東海第二発電所
火災による損傷防止
(非難燃ケーブルの対応:コメント回答)

平成29年7月7日
日本原子力発電株式会社

審査会合における指摘事項に対する回答 【No.477-1】(2／3)

【電気室のケーブル集合のイメージ】

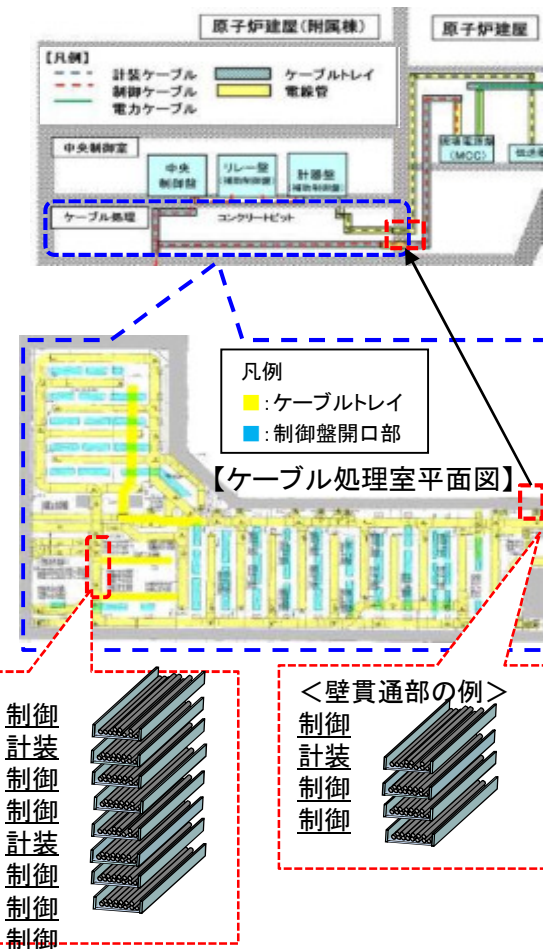
- ◆ 発火のリスクから取替と代替措置を検討した8条に対し、12条では跨ぎ対応のため取替えることとしている。8条側でも12条同様に取替可能なところがないのか検討すること。

◆東海第二のケーブル配線(ケーブルトレイ敷設)状況

- ケーブルはケーブル処理室又は電気室に集約される。
- このため、ケーブル処理室及び電気室では、ケーブルトレイの段数が増加するとともに、トレイ内ケーブル量も増加する。
- ケーブルトレイは安全区分ごとに縦列で多段に設置されているが、異区分のケーブルトレイが交差する場所が存在

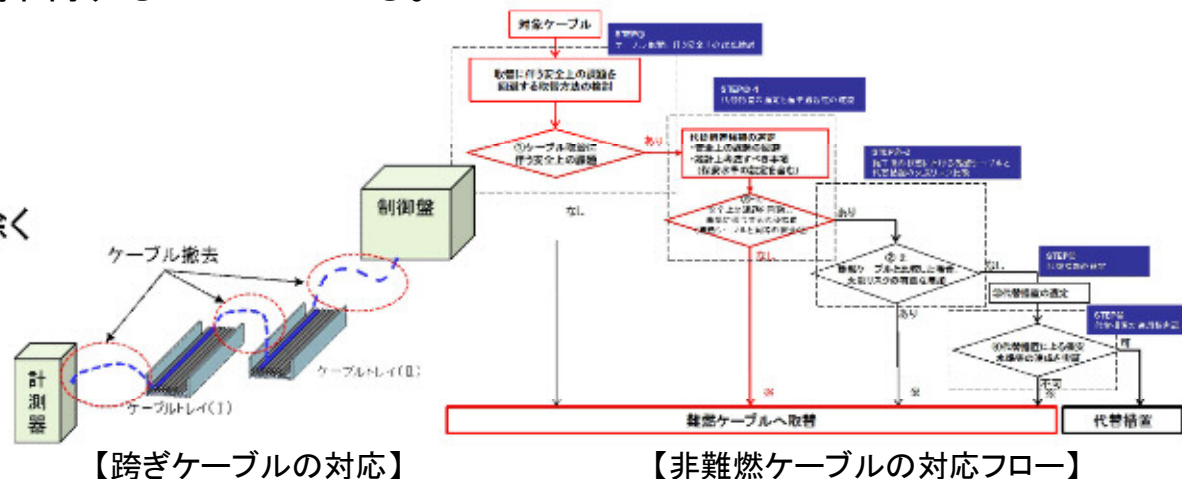
- ◆ 異区分跨ぎのケーブルと非難燃ケーブルの対応の考え方の整合性を適切に記載すること

基本方針添付資料P63「9. 5 非難燃ケーブル対応との整合性」の記載を以下のとおり適正化

- ◆ 非難燃ケーブル対応では、取替に伴う安全上の課題がある場合に代替手段を検討するが、課題を回避し基準に適合する代替手段がない場合には、課題の影響低減策を検討した上で取替える方針としている(右下フロー図)。
- ◆ 異区分跨ぎケーブルの対応※においても、取替に伴い可燃物量が増加する課題(跨ぎ箇所を切断した既設ケーブルが残存)があるが、区分分離を行うためには取替以外の手段がないため、取替に伴う可燃物量増加を可能な限り抑制することとしている。
